**BLANCHISSERIE
DU MAINE**

OBJET : Compléments suite dépôt de dossier d'enregistrement.
REFERENCES : 2024-001_BLANCHISSERIE DU MAINE 5_ENRE_LETEXPL

Nous faisons suite à la réception du rapport de l'inspection des installations classées daté au 23 janvier 2024 (reçu le 26 janvier 2024) relatif à l'examen du dossier d'enregistrement relatif à la création de notre nouvelle unité située au 35 boulevard Clément Ader à LAVAL.

Plan d'Exécution
Réseaux Humides

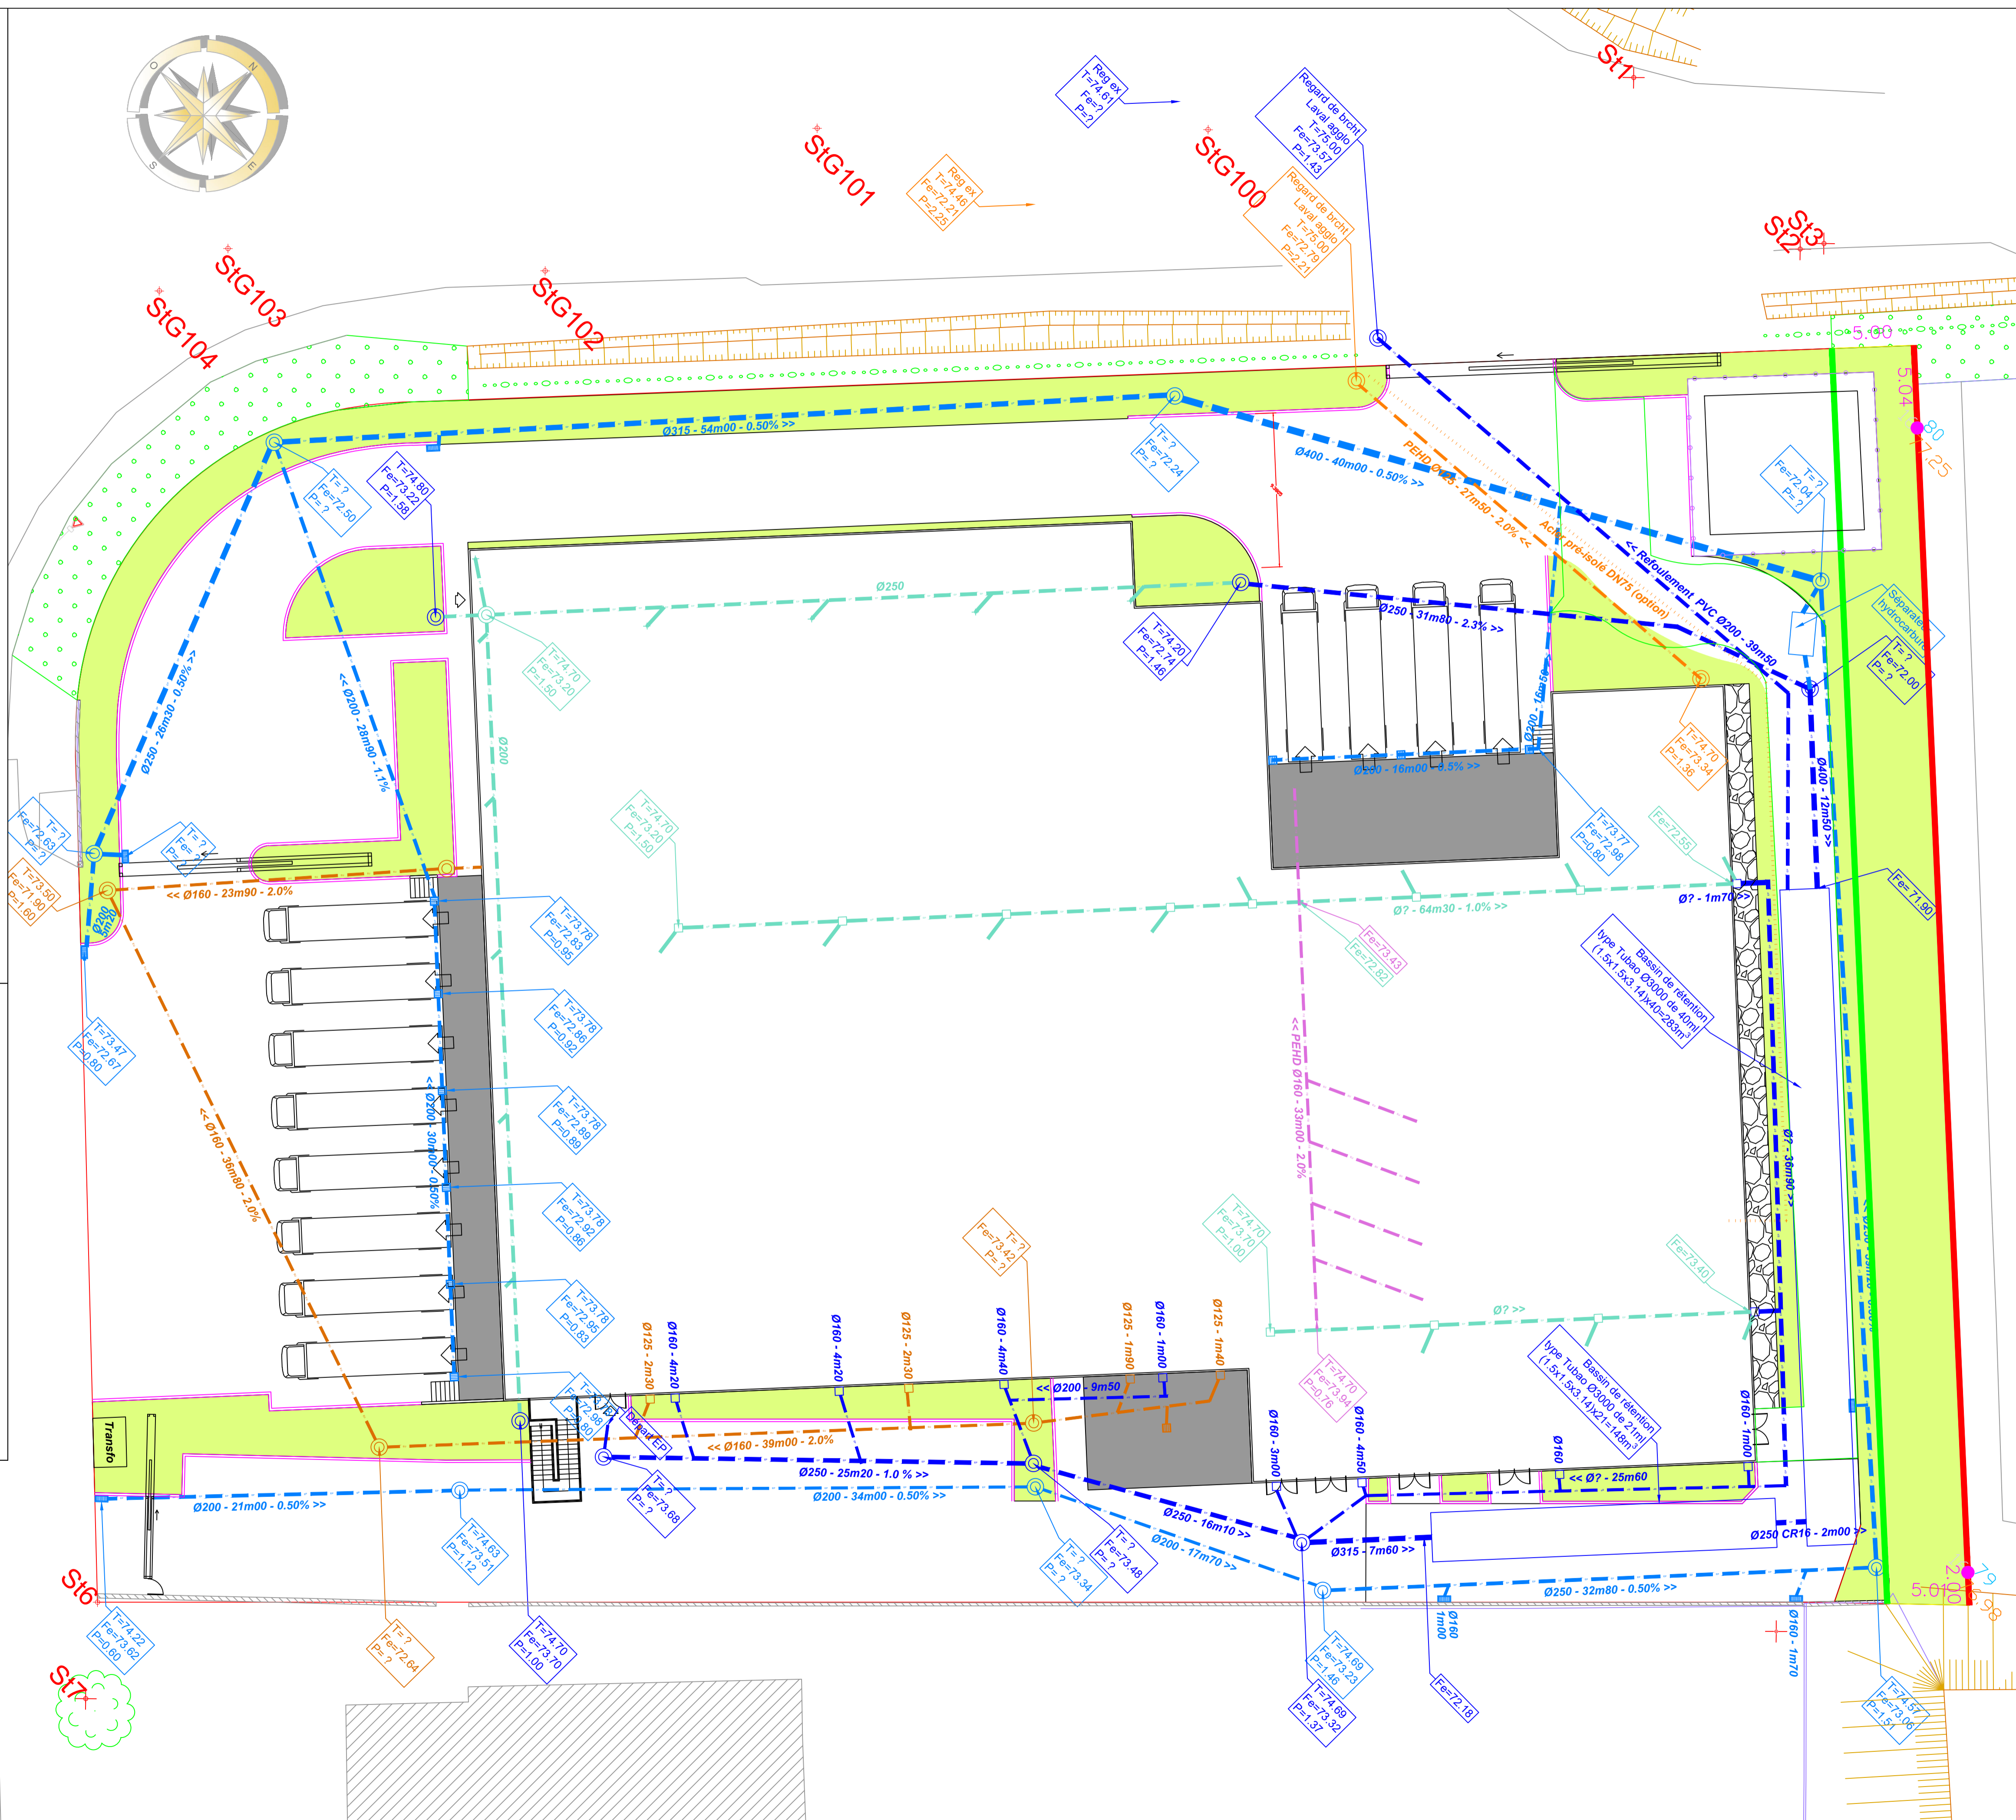
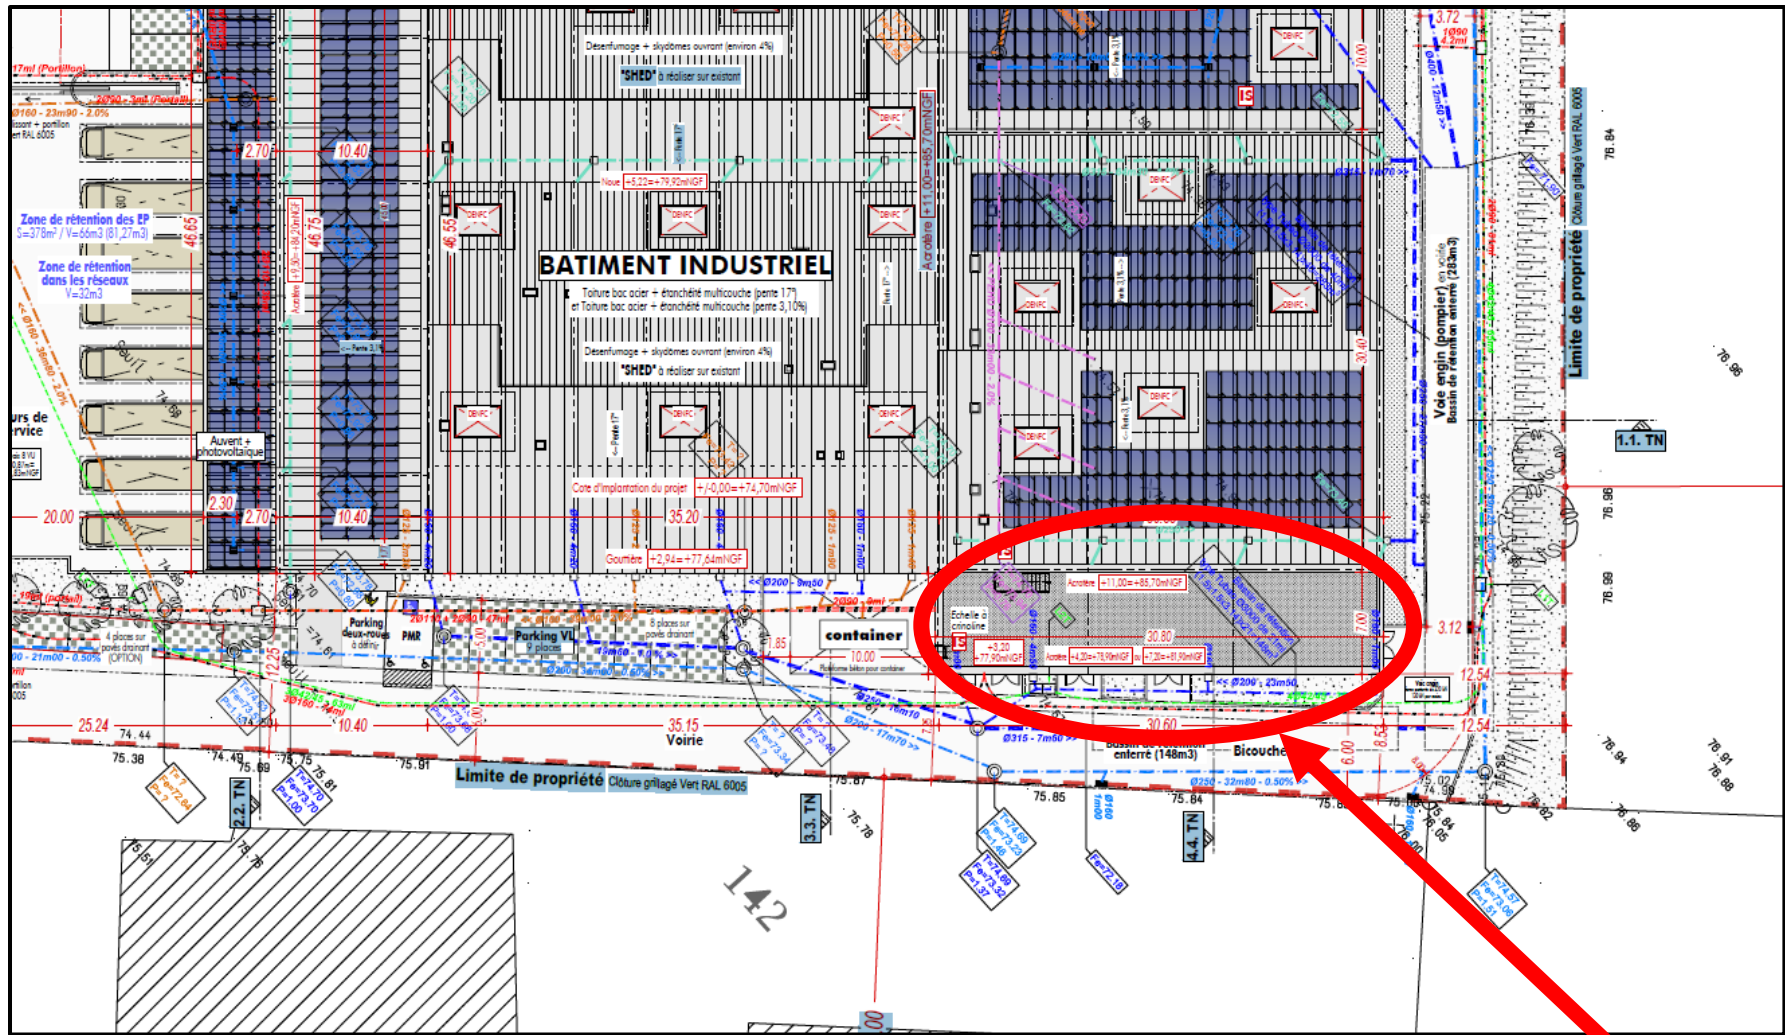
2° : Le plan des réseaux de collecte des effluents présentant tous les éléments cités (réseaux, point de rejet, point de prélèvement, disconnecteurs...) doit être fourni à l'inspection des installations classées. Il devra distinguer clairement eaux pluviales non souillées, eaux pluviales susceptibles de l'être et eaux usées.

En ANNEXE 3, le plan des réseaux de collecte et des effluents.

- ✓ En marron, les réseaux EU (en direct vers le réseau ville) ;
- ✓ En bleu foncé, le réseau EP bâtiment (eau propre non souillées en direct dans la cuve) ;
- ✓ En bleu clair, le réseau EP voirie (eau sales souillées qui vont, par un réseau différent, dans le séparateur puis dans la cuve après traitement).
